# DUNKERQUE ÉOLIEN EN MER

CAHIER D'ACTEUR N°8 - OCTOBRE 2020

## FRANCE NATURE ENVIRONNEMENT HAUTS DE FRANCE

**Figure 1 photo aérienne prise par les radars de suivi des migrations d'oiseaux**

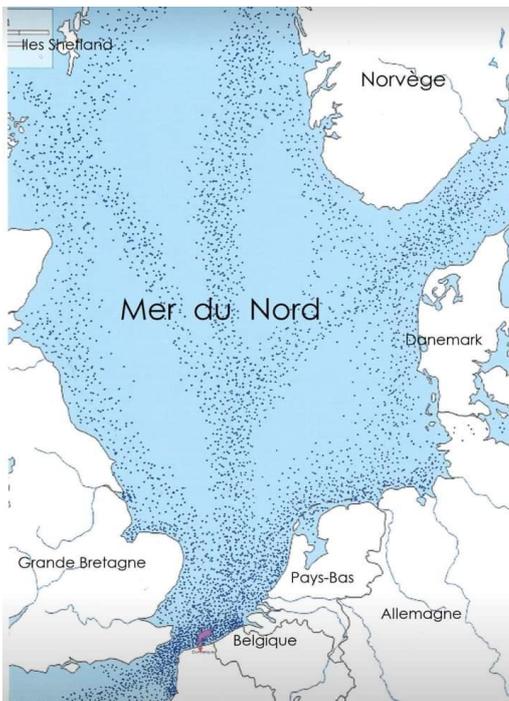
Le classement de la zone en «Natura 2000 en mer» (ZPS et ZPC) des Bancs de Flandre conduit à s'intéresser aux espèces à protéger. L'avifaune migratrice sera impactée par le projet en fonction des caractéristiques géométriques des éoliennes et de leur positionnement.

Les analyses portées par le GON, comportement des oiseaux migrateurs la nuit et surtout par mauvais temps au moment où ils descendent vers l'Afrique et la manière dont ils vont affronter les éoliennes : à titre d'exemple cibler les espèces susceptibles de passer au-dessous des pales à l'arrêt ou en fonctionnement à des vitesses restant à préciser).

La possibilité de disposer au niveau de la mer du Nord voire de la Baltique, d'une cartographie en temps réel du déplacement des cohortes les plus importantes d'oiseaux selon les trois flux migratoires bien connus et de mettre momentanément en arrêt les éoliennes au moment de leur franchissement au travers du parc paraît pour FNE Hauts-de-France s'avérer être un engagement minimum du consortium au titre des mesures Eviter Réduire Compenser.
